OBJET : Décret du 11 mars 1999 relatif au permis d'environnement

- Décision du fonctionnaire technique et du fonctionnaire délégué : article 81, § 2, alinéa 2
- Commune de dépôt de la demande : JUPRELLE
- Secteur : 4010 : Production et distribution d'électricité
- Objet de la demande : implanter et exploiter un parc de 5 éoliennes
- Situation : route de Glons à 4452 PAIFVE/JUPRELLE
- Exploitant : **EDF LUMINUS s.a.**, rue du Marquis, 1 à 1000 BRUXELLES

Rapport de synthèse & Décision

Construire et exploiter parc de cinq (5) éoliennes de puissance nominale individuelle comprise entre 2,2 et 3,7 MW et d'une hauteur maximale de 150 mètres, des chemins d'accès, des câbles électriques et d'une cabine de tête.

Tableau IV-1: Coordonnées Lambert et références cadastrales des éoliennes projetées

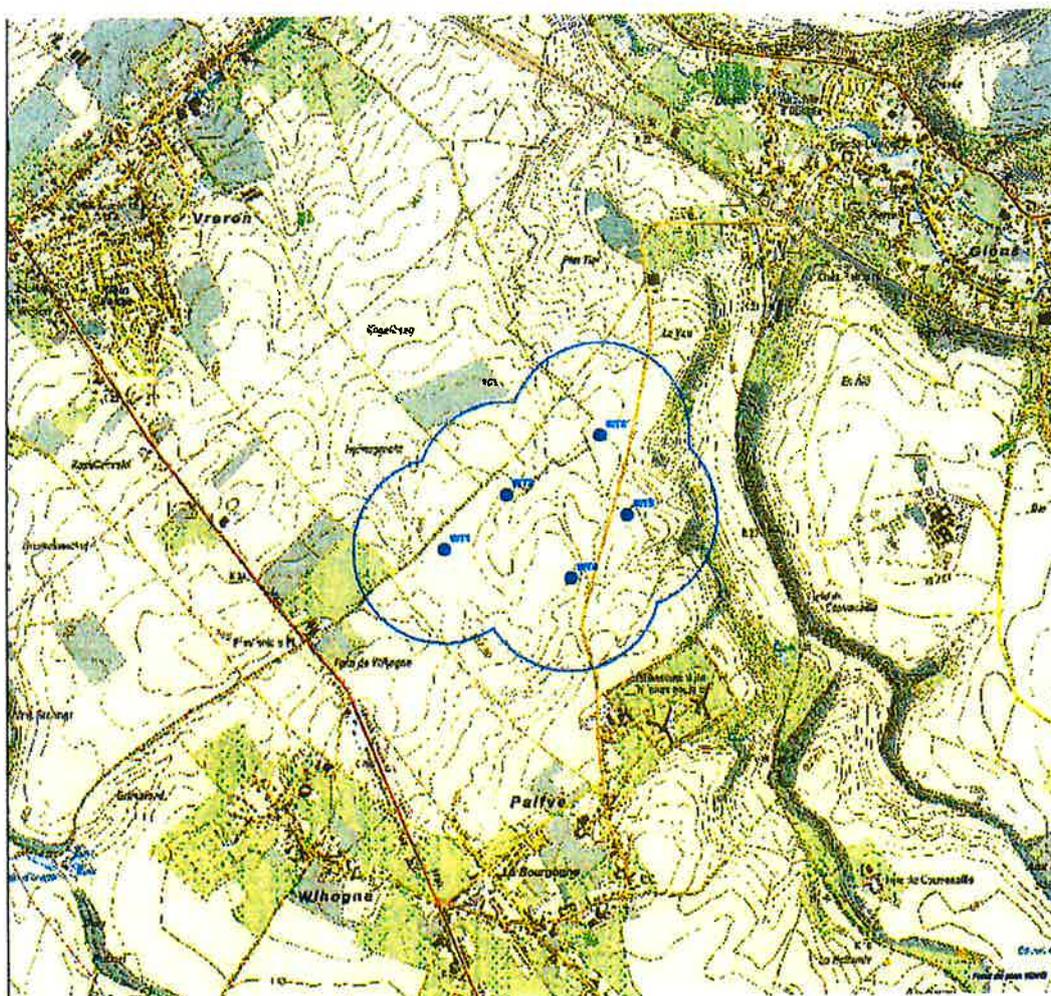
Vu la représentation de l'emplacement des éoliennes et des habitations les plus proches :
